廃止措置評価専門家会合のご意見を踏まえた 対応状況について

2019年 8月23日

日本原子力研究開発機構（JAEA）

0. 廃止措置評価専門家会合のご意見

「もんじゅ」廃止措置評価専門家会合概要（まとめ部分より抜粋）

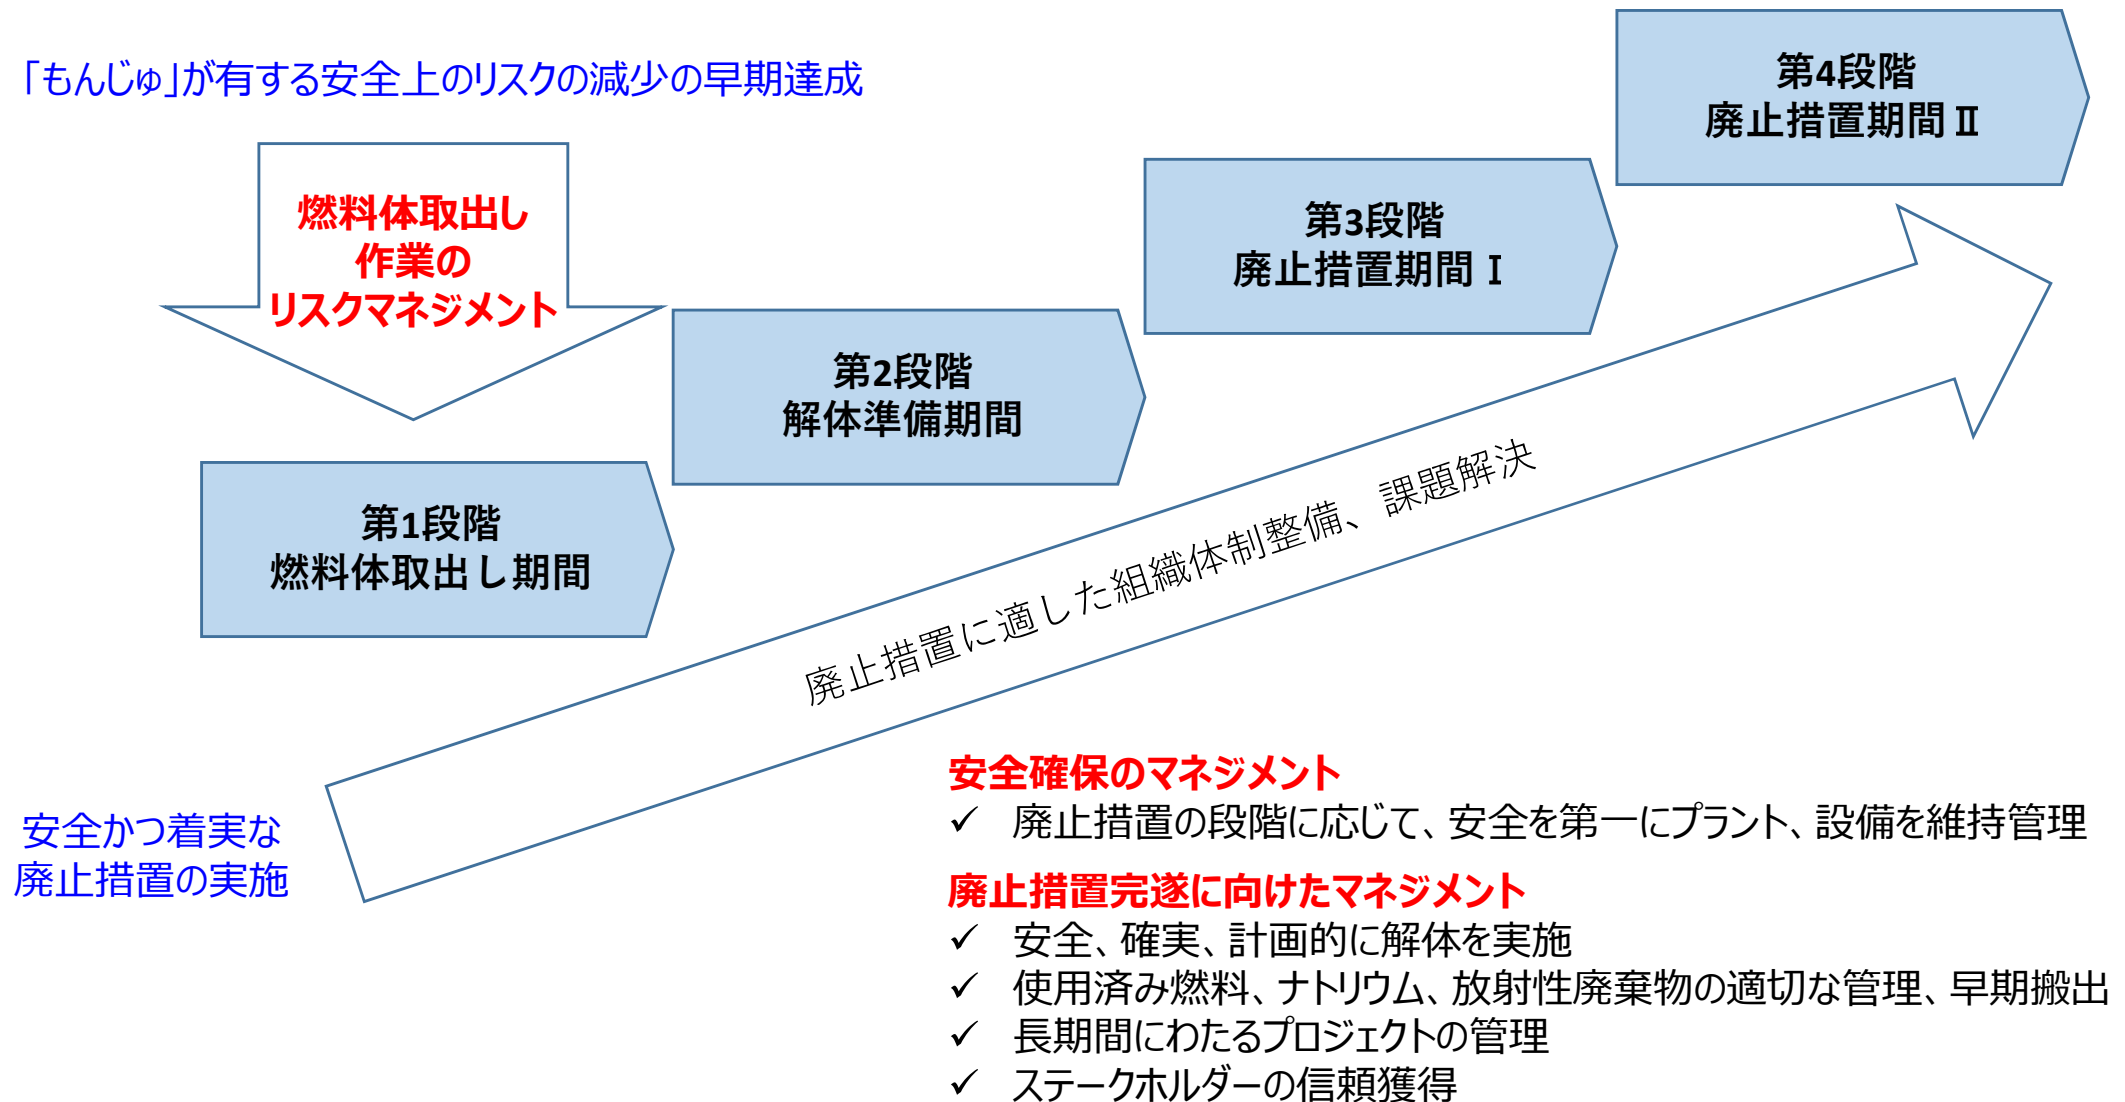
まとめ	今回のご説明
➤ 大きな事故無しで処理できたのは評価できると思う。リスクアセスメントの中で本当に考えなくてはならない技術的な問題はなんであるのか、もう一度考えてほしい。場当たり的にやるのではなく、次にどういうことを事前に考えていくのか、管理職は考えるべき。この点については次回以降示してもらいたい。	①2018年度燃料体取出し作業（第1キャンペーン）で発生した不具合の再発防止の取組を中心にご説明したが、他施設での発生事象の水平展開等、幅広い視点からのリスク対応について、もんじゅで進めているリスクマネジメントの全体像をご説明する。 （1. 「もんじゅ」のリスクマネジメント全体像）
➤ 廃止措置は、一つの開発と同じ。機構は原子力の技術の総本山であり、そこがナトリウムの設備を廃止措置していくにあたっては、単なる作業としてリスクマネジメントするのではなく、そこから得られる知見は何かということを科学技術的に考えながらきちんと進めてもらいたい。リスクマネジメントの手法について科学的に考え、努力が全てを解決するような形でなく、合理的にやっていただきたい。	②2019年度の燃料取出し作業に関するリスクマネジメントについて、頂いたご意見を踏まえて検討を進めた結果をご説明する。 （2. 燃料体取出し作業に関するリスクマネジメント） ③上記②のリスクマネジメントの結果を反映した2019年度燃料体取出し作業計画の概要をご説明する。 （3. 2019年度燃料体取出し作業計画）
➤ 燃料体取出しまでにまだ時間があるので、今日のコメントを踏まえてリスクマネジメントを考えていただきたい。	④技術開発成果の取りまとめについてご説明する。 （4. 技術開発成果の取りまとめ）
